TRIBUNAL JUDICIAIRE DE ROUEN

SDC ECLAT DE VERT c/

Note aux parties n°1

Compte-rendu de la réunion du 11 mai 2021

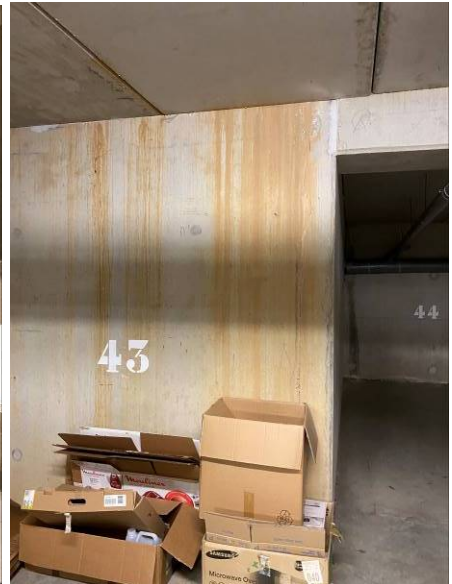
On me montre ensuite des traces coulures de terre ou d'oxydation fereuse sur les murs (photos 13 à 15), en m'expliquant qu'elles correspondent à d'anciennes infiltrations.

A ma question de savoir si ces infiltrations se produisaient toujours, même par intermittence, on me répond par la négative.

Le représentant de T2C m'explique ces infiltrations ont eu lieu durant le chantier et qu'elles ont été traitées au fur et à mesure qu'elles apparaissaient. Elles provenaient de défauts d'étanchéité du revêtement du parking aérien.

VRD 02

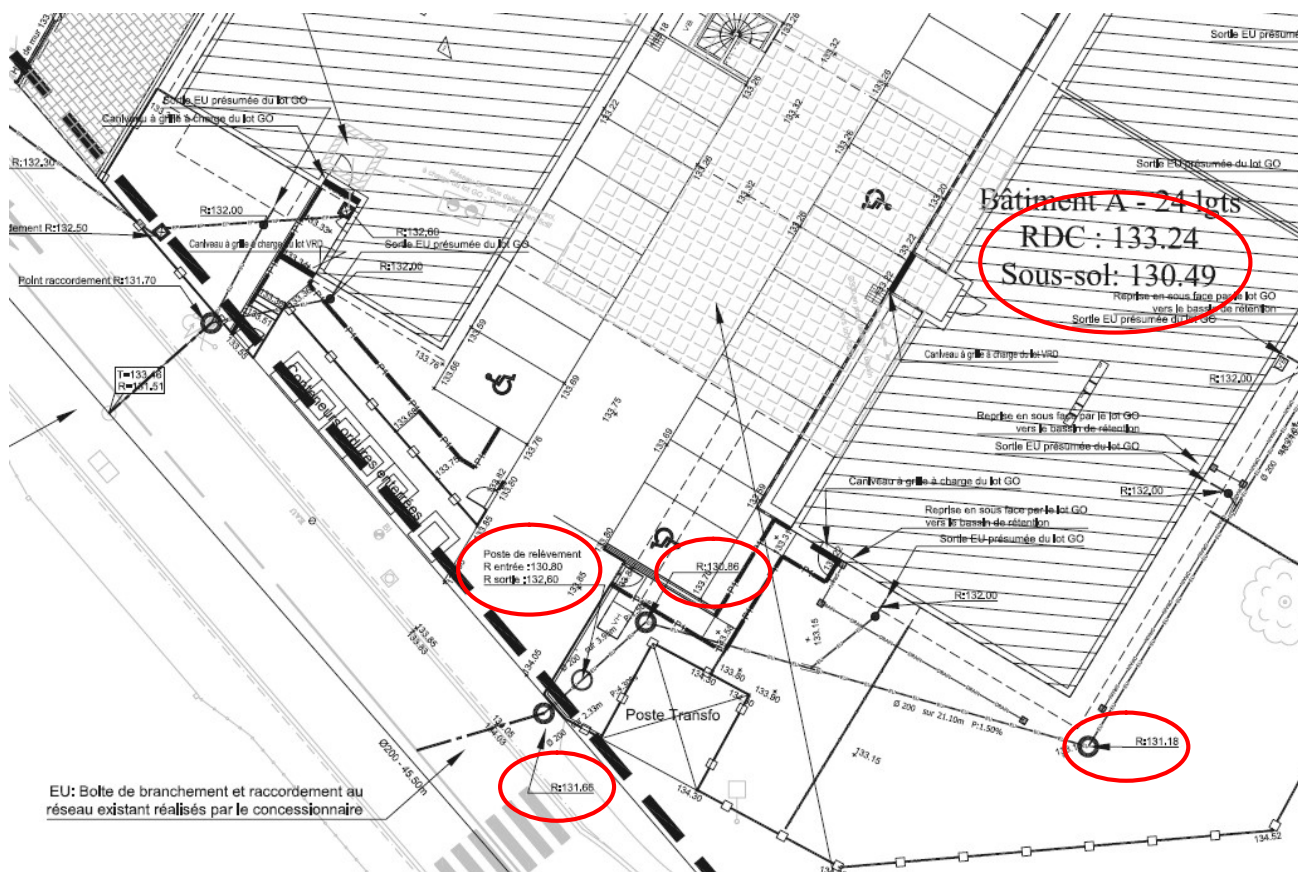
Sur ce document graphique figurent les indications altimétriques (en cotes NGF) des différents éléments de la construction.

J'en ai entouré quelques-uns en rouge pour montrer toute la cohérence technique du dispositif :

- Le niveau du rez-de-chaussée du bâtiment A est situé à 133.24,
- Le niveau du sous-sol est à 130.49,
- Les fils d'eau des regards situés en amont de la station de relevage sont respectivement à 131.18 et 130.86,
- Le poste de relèvement est caractérisé par une entrée à 130.80 et une sortie à 132.60,
- Le fil d'eau de la boîte de branchement situé en limite du domaine public est de 131.66.

J'en déduis qu'il existe une différence d'altimétrie de l'ordre de **0.86 m** entre le regard situé en amont de la station et celui situé sur le trottoir du domaine public.

Je confirme donc que sans cet équipement, il n'était pas possible de raccorder les eaux pluviales et les eaux usées dans le réseau collectif d'assainissement.

Concernant l'aspect contractuel, je ne dispose pas des éléments qui me permettrait d'évaluer une éventuelle non-conformité. J'invite donc les parties à produire tous documents utiles pouvant éclairer le débat contradictoire à ce sujet : Documents commerciaux, plan et acte de vente du lot 04 concerné, etc...
